OGGETTO: Chiarimenti alla nota prot DCPREV 1324 del 7/2/2012 "Guida per l'installazione degli impianti fotovoltaici - Edizione 2012"

Tabella di chiarimento alla nota prot. n. 1324 del 7/2/2012

ALLEGATO A

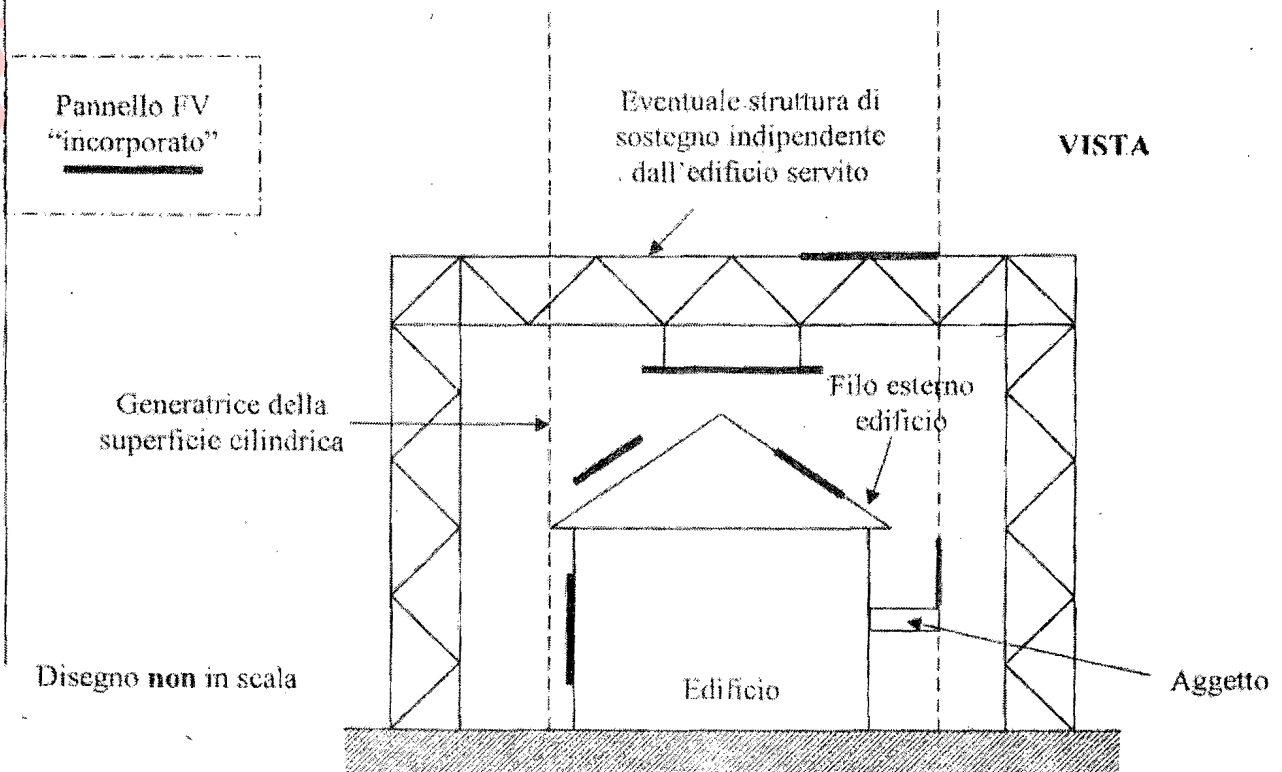
| Requisiti tecnici | L'installazione dovrà essere eseguita in modo da evitare la propagazione di un incendio dal generatore fotovoltaico al fabbricato nel quale è incorporato. Tale condizione si ritiene rispettata qualora l'impianto fotovoltaico, incorporato in un'opera di costruzione, venga installato su strutture ed elementi di copertura e/o di facciata incombustibili (Classe 0 secondo il DM 26/6/1984 oppure Classe A1 secondo il DM 10/3/2005). | Per "incorporato" si intende un impianto i cui moduli ricadono, anche parzialmente, nel volume delimitato dalla superficie cilindrica verticale avente come generatrice la proiezione in pianta del fabbricato (inclusi aggetti e sporti di gronda. A mero titolo esemplificativo, si veda l'allegato "A" alla presente nota esplicativa. |

Caso 1

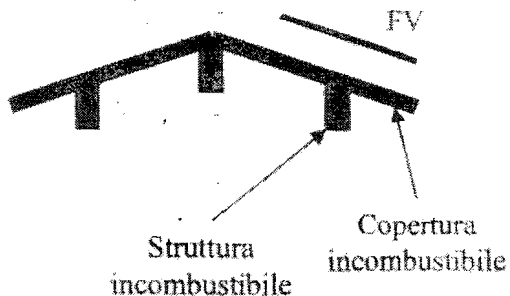
Installazione su strutture ed elementi di copertura e/o di facciata incombustibili

| Requisiti tecnici | L'installazione dovrà essere eseguita in modo da evitare la propagazione di un incendio dal generatore fotovoltaico al fabbricato nel quale è incorporato. | Tale condizione è soddisfatta seguendo una qualsiasi delle possibili opzioni riassunte nell'allegato B |

Caso 2

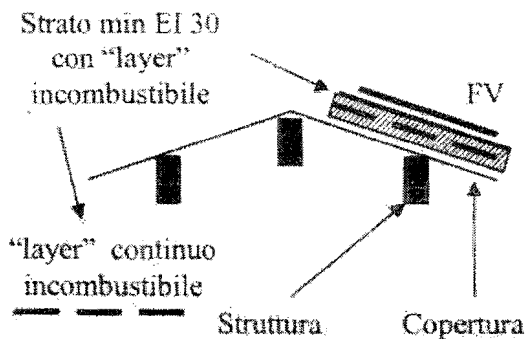
Interposizione tra i moduli fotovoltaici e il piano di appoggio di uno strato di materiale di resistenza al fuoco almeno EI 30 ed incombustibile

| Requisiti tecnici | Risulta, altresì, equivalente l'interposizione tra i moduli fotovoltaici e il piano di appoggio, di uno strato di materiale di resistenza al fuoco almeno EI 30 ed incombustibile (Classe 0 secondo il DM 26/6/1984 oppure classe A1 secondo il DM 10/03/2005). | Gli strati EI 30 incombustibili possono essere provati con qualsiasi orientamento (in verticale, in orizzontale) e con esposizione al fuoco sulla faccia prospiciente i moduli FV. E' sufficiente che sia garantita l'incombustibilità anche di un solo "layer" continuo costituente il pacchetto dello strato (vedi allegato B). Uno strato può essere costituito da più "layer". In caso di strato omogeneo, esso coincide con il "layer". |
